**AVIS RELATIF À LA PROTECTION
CONTRE LES EVENTUELS EFFETS NOCIFS ET NUISANCES
PROVOQUÉS PAR LES RAYONNEMENTS NON IONISANTS
GÉNÉRÉS PAR DES ANTENNES ÉMETTRICES STATIONNAIRES**

Commune : PECQ - Exploitant : PROXIMUS

Référence exploitant : 69PCQ_01

Rapport n° 4670 / 2023

Figure 1 : Vue en plan des lieux de séjour et des points de contrôle

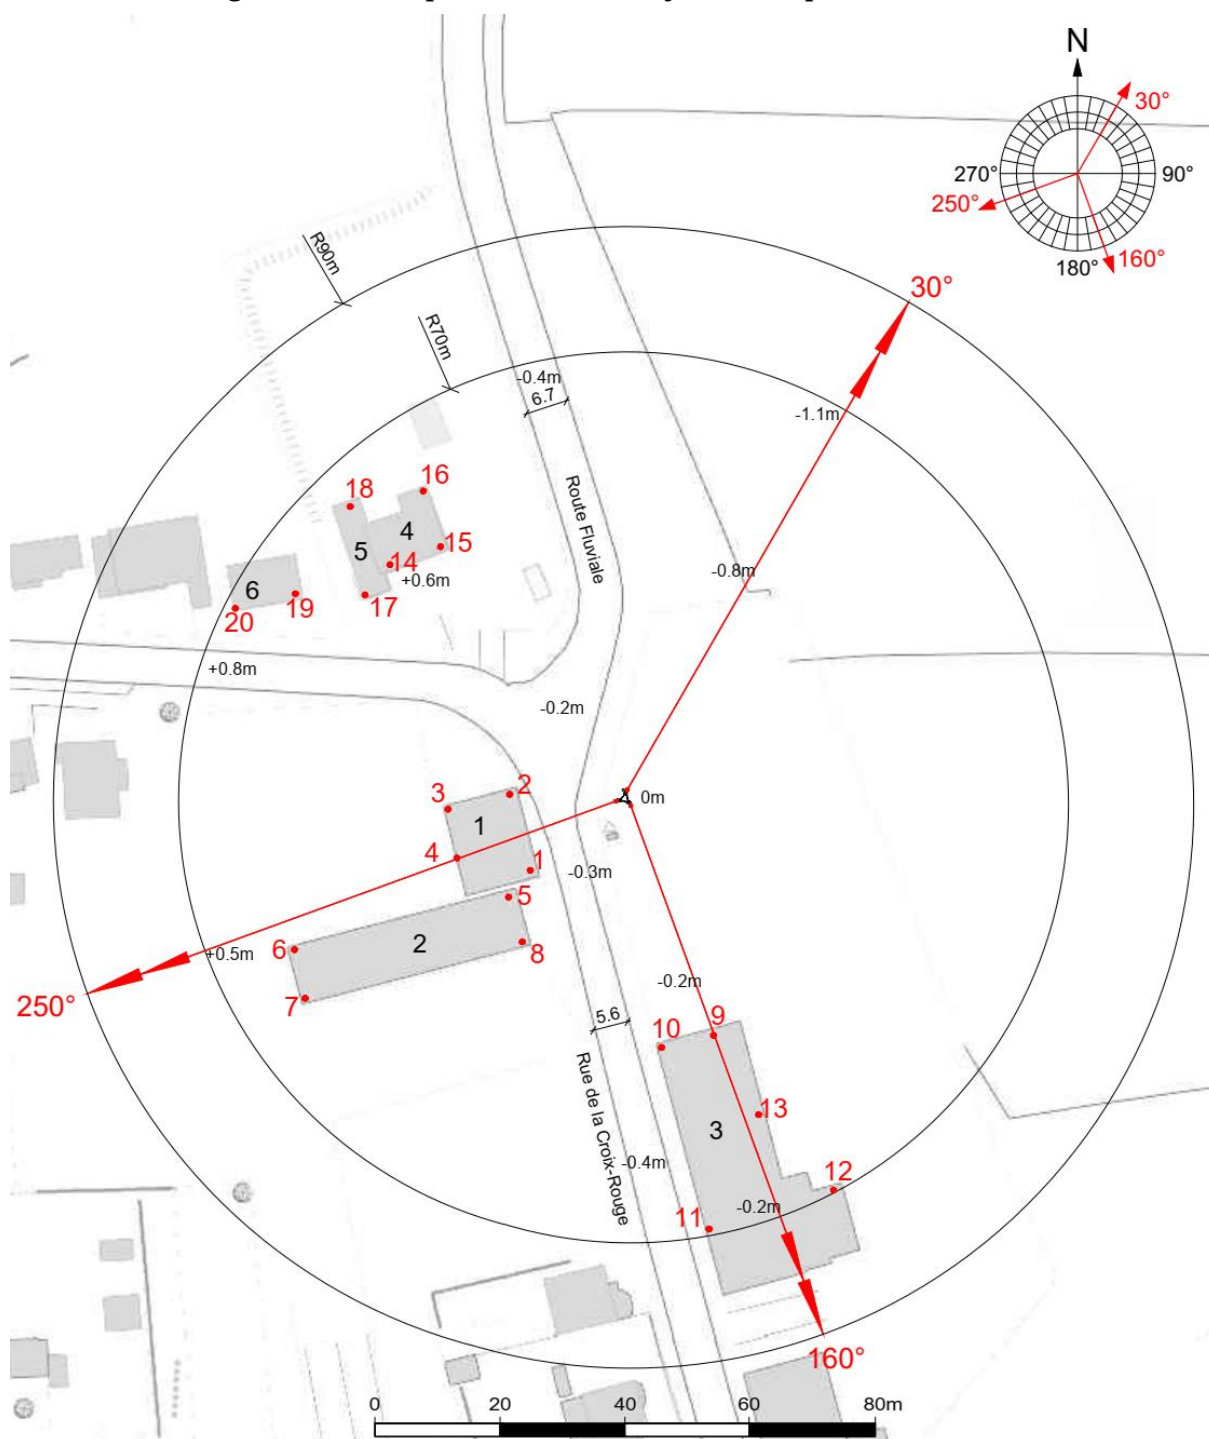
- le numéro du point de contrôle repris sur un des plans de la figure 1;
- le numéro du LS dans lequel se trouve le point de contrôle de la 1^{ère} colonne ;
- l'atténuation d'obstacle prise en compte pour le calcul de l'indice d'exposition dans le LS ;
- le résultat du calcul de l'indice d'exposition.

N° point de contrôle	LS	Atténuation (dB)	Indice d'exposition relatif à la limite par installation IE_i
1	LS1	3,0	0,035
4	LS1	3,0	0,030
12	LS3	3,0	0,030
6	LS2	3,0	0,030
11	LS3	3,0	0,030
2	LS1	3,0	0,030
7	LS2	3,0	0,029
13	LS3	3,0	0,027
9	LS3	3,0	0,026
10	LS3	3,0	0,025
3	LS1	3,0	0,025
5	LS2	3,0	0,021
8	LS2	3,0	0,020
20	LS6	3,0	0,019
16	LS4	3,0	0,014
19	LS6	3,0	0,013
14	LS4	3,0	0,011
15	LS4	3,0	0,010
18	LS5	3,0	0,006
17	LS5	3,0	0,006

En ce qui concerne les antennes de l'installation mentionnées dans le tableau 1, la distance maximale à laquelle la limite pourrait être atteinte, à l'extérieur, est égale à 84,3 m. S'il n'y a pas de LS à une distance inférieure, les antennes respectent forcément la limite d'immission.

Dans le cas des LS situés à l'intérieur des bâtiments, une atténuation d'obstacle est prise en compte et il en résulte que la distance maximale à laquelle la limite pourrait être atteinte se réduit à 59,7 m.

Figure 2 : Vue en plan des installations d'antennes dans un rayon de 300 mètres autour de l'installation faisant l'objet de la demande d'avis

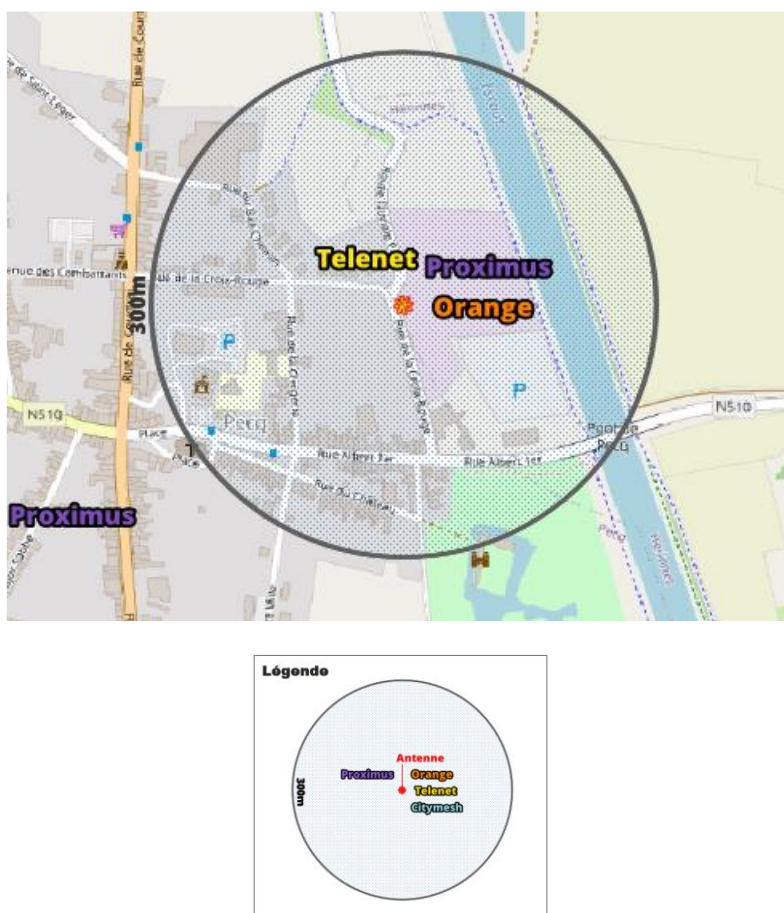
Le plan en projection verticale de la figure 2 indique la localisation des antennes actives éventuelles visées par le décret et situées dans un rayon de 300 mètres autour de l'installation référencée dans le paragraphe 2. Les données de localisation de ces antennes et les avis correspondant sont accessibles via le cadastre en ligne des antennes émettrices stationnaires⁶.

Compte tenu du nombre d'installations localisées dans la figure 2, il apparaît que l'intensité du rayonnement électromagnétique généré, dans les lieux de séjour situés à proximité de l'installation référencée dans le paragraphe 2, par l'ensemble des antennes émettrices stationnaires de l'ensemble des exploitants du même site d'antennes émettrices stationnaires respecte la limite fixée à l'article 4, § 2 du décret.
